# 改築校舎 平面計画案

資料 2-1-2

B 1 F

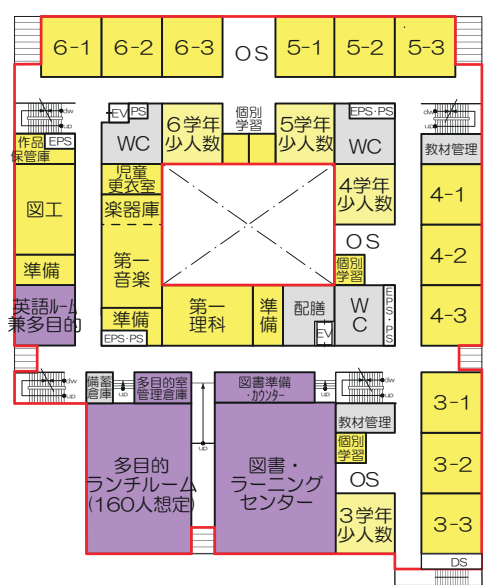
**◇小アリーナ レイアウトの記載**

- コートレイアウトの記載
- メインコート（バスケットボール）は小学生用サイズ15m×24m
- サブコートは小アリーナのサイズに合わせて練習用サイズ10m×17m（区内小学校実例9m×16.5m）

1 F  
〈学童+地域開放ゾーン〉

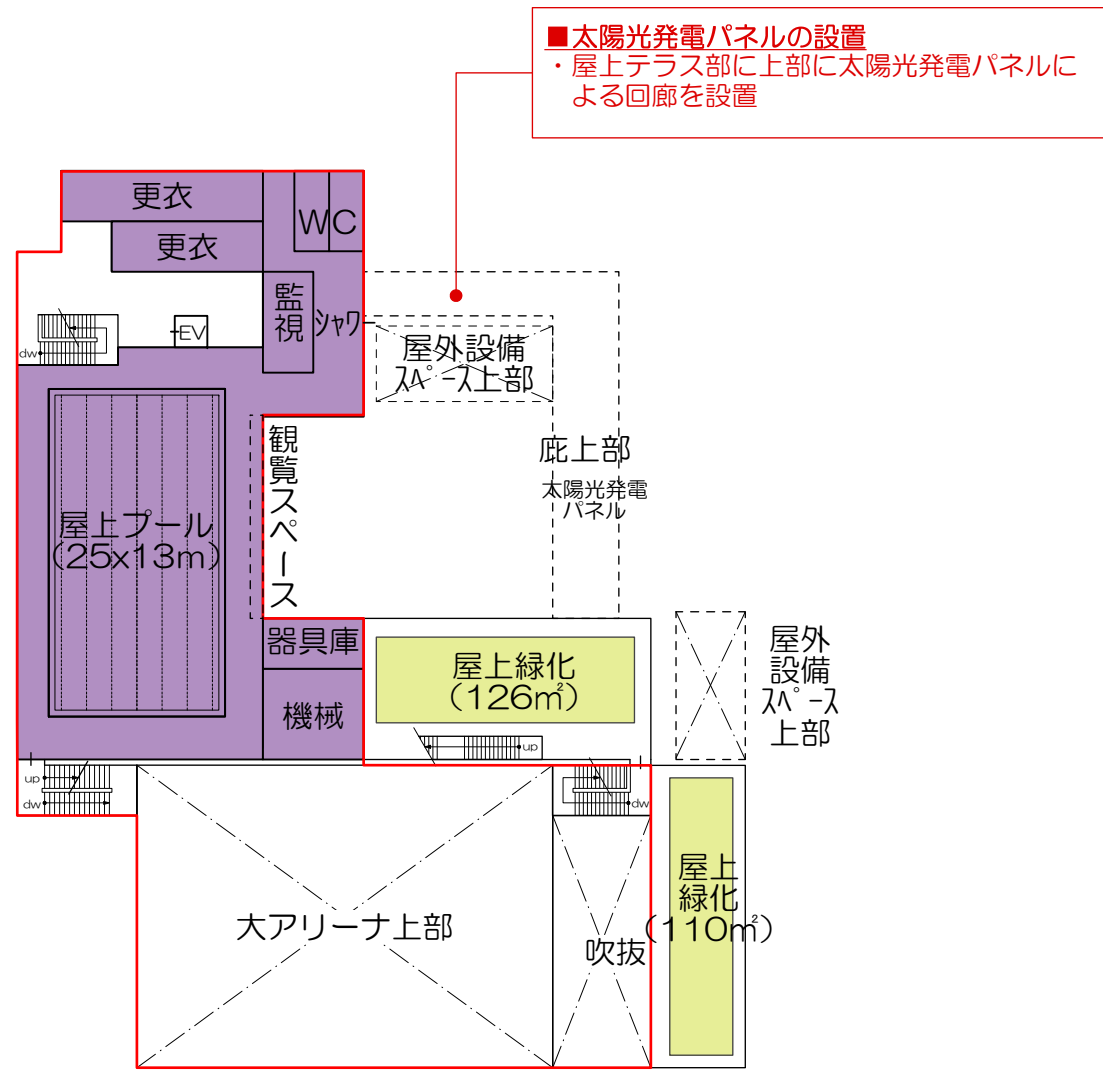
**◇◆校庭レイアウトの修正**

- 走り幅跳びスペースの脇に砂場を配置
- 小学生仕様の鉄棒は校庭に設置
- 中学生仕様の鉄棒は大アリーナ内にて利用時に設置
- 水飲み場の増設

**■外構計画の修正**

- 西門より北側に駐車スペースを設け明確な歩車分離とした

**◇◆外構計画の修正**

- 菜園スペースは屋上テラス部に配置変更
- 特支・低学年分は地上部に配置

**■管理諸室の変更**

- 児童生徒の通行の多い箇所に主事室を配置変更
- 昇降口は職員来客と児童生徒を分離

**■外構計画（災害対応）の記載**

- マンホールWC（10か所）の設置
- インフラ切断時にプールの水を利用し排水を行う予定
- 既設の防災井戸は歩道状空地内にあるため、西側に配置変更

**■外構計画の修正**

- 西側隣地に対し、更に配慮した離隔距離を確保

**■外構計画の修正**

- 設備検討により、給水引込口に近いエリアへの配置修正

**◇外構計画の修正**

- 管理しやすく、校舎からの視線を遮らない位置に修正

**◇開放諸室の修正**

- 玄関の設置（運用面については今後も引き続き検討する）
